Thierry BOUFFORT
Commissaire enquêteur

PROJET DE CONSTRUCTION D'UNE CENTRALE PHOTOVOLTAÏQUE

Enquête publique préalable à la demande du permis de construire
du Lundi 17 Octobre 2022
au Vendredi 18 Novembre 2022

RAPPORT

Figure 1 : Trajectoire d'approche étudiée (noir) et exemple d'une trajectoire réelle (bleu)

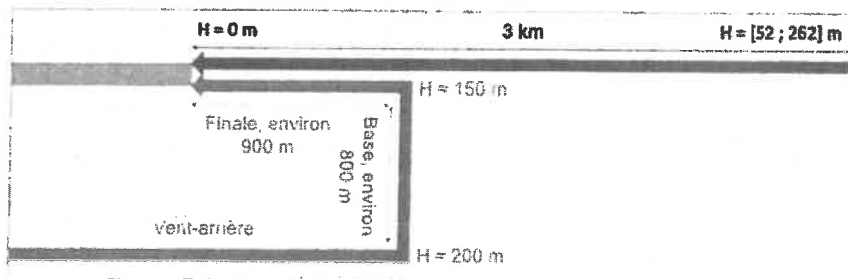
Une illustration des trajectoires étudiées et un exemple de trajectoire réelle est présentée en figure 1.

La limitation de la trajectoire d'approche à la seule étape de finale ne permet donc pas d'étudier correctement les risques d'éblouissement sur l'intégralité de la trajectoire nominale d'approche. Cette restriction ne respecte pas les préconisations de la note d'information technique de la DGAC qui stipule que « les trajectoires devant être prises en compte pour le risque d'éblouissement des pilotes sont les trajectoires nominales, spécifiques à l'aérodrome, de l'aéronef en approche et en phase de décélération... » (paragraphe 2.3.1).

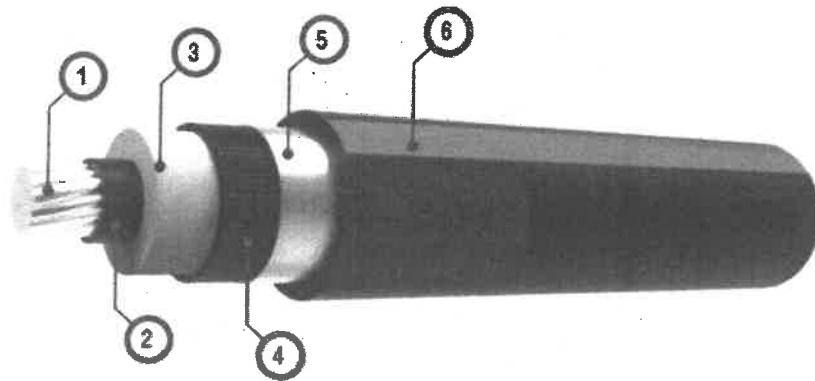
3/ Le Poste de Livraison (PDL) sera-t-il à l'emplacement prévu sur le plan? Le raccordement électrique sera-t-il sous gaine blindée ?

Le poste est bien prévu sur cet emplacement affiché sur le plan. L'emplacement répond à trois contraintes :

Cet emplacement est donc le meilleur emplacement possible : en limite de propriété, au bord de la route, et en dehors des zones de déchets enterrés.

Figure 1 : Trajectoire d'approche étudiée (noir) et exemple d'une trajectoire réelle (bleu)

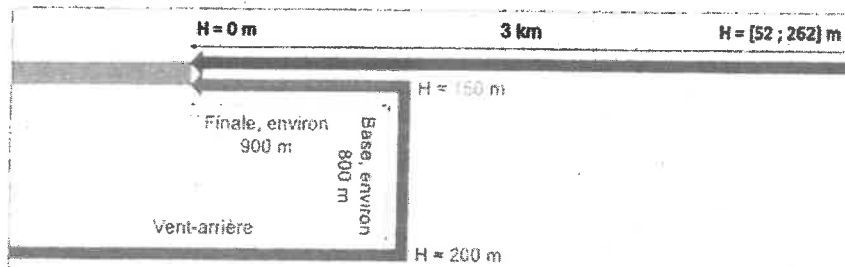
Une illustration des trajectoires étudiées et un exemple de trajectoire réelle est présentée en figure 1.

La limitation de la trajectoire d'approche à la seule étape de finale ne permet donc pas d'étudier correctement les risques d'éblouissement sur l'intégralité de la trajectoire nominale d'approche. Cette restriction ne respecte pas les préconisations de la note d'information technique de la DGAC qui stipule que « les trajectoires devant être prises en compte pour le risque d'éblouissement des pilotes sont les trajectoires nominales, spécifiques à l'aérodrome, de l'aéronef en approche et en phase de décélération... » (paragraphe 2.3.1).

Cependant, concernant le commentaire apporté par les associations de planeurs (CVVE et Groupe l'Air), ENGIE Green a pris en compte la demande d'apporter un complément à l'étude d'éblouissement. Son délai de réalisation est supérieur au délai de réponse au procès verbal d'observation du commissaire enquêteur, et ce complément pourra donc être apporté ultérieurement.

Figure 2 : Reprise de la figure 15 de l'étude, montrant la trajectoire d'une étape de base menant gauche en piste 18

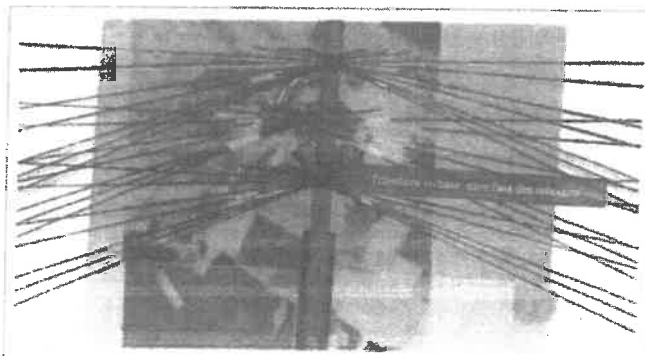
Cette simplification de la trajectoire d'approche nous semble impacter l'évaluation du risque d'éblouissement, notamment pour les approches sur la piste 18, les aéronefs en étape de base faisant alors face aux installations photovoltaïques, la portion sud du projet étant située entre 800 et 1200 m du seuil de piste, dans son axe (soit à l'intersection des étapes de base et de finale). Le risque d'éblouissement nous semble important lors de cette phase qui précède la finale, et qui a donc lieu quelques dizaines de secondes seulement avant l'atterrissage. En effet, d'après la figure 15 de l'étude, il apparaît que des réflexions sont situées dans l'axe des étapes de base (approximativement perpendiculaires à l'étape de finale, telle qu'illustrée en bleu dans cette figure). Cette illustration est reprise ci-dessous en figure 2, avec un schéma de la trajectoire suivie en étape de base, se trouvant dans l'axe des réflexions.

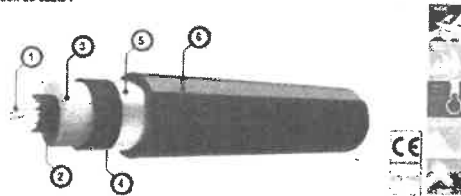
L'emplacement du poste électrique choisi répond à trois contraintes :

- Il est impossible de placer un poste électrique par-dessus les déchets enterrés de l'installation de stockage de déchets. Or des déchets sont enterrés partout sur l'installation, sauf sous les voiries et les bordures du site ;
- ENGIE Green doit pouvoir poser et accéder au poste par la route, et le chemin communal qui passe devant la chèvrerie est la seule route qui dessert directement le site ;
- L'entreprise ENEDIS, qui va mener les travaux de raccordement électrique, recommande de mettre les postes électriques en limite de propriété. Ce afin d'y accéder sans avoir besoin des clés du site.

L'emplacement est donc le meilleur emplacement possible : en limite de propriété, au bord de la route, et en dehors des zones de déchets enterrés.
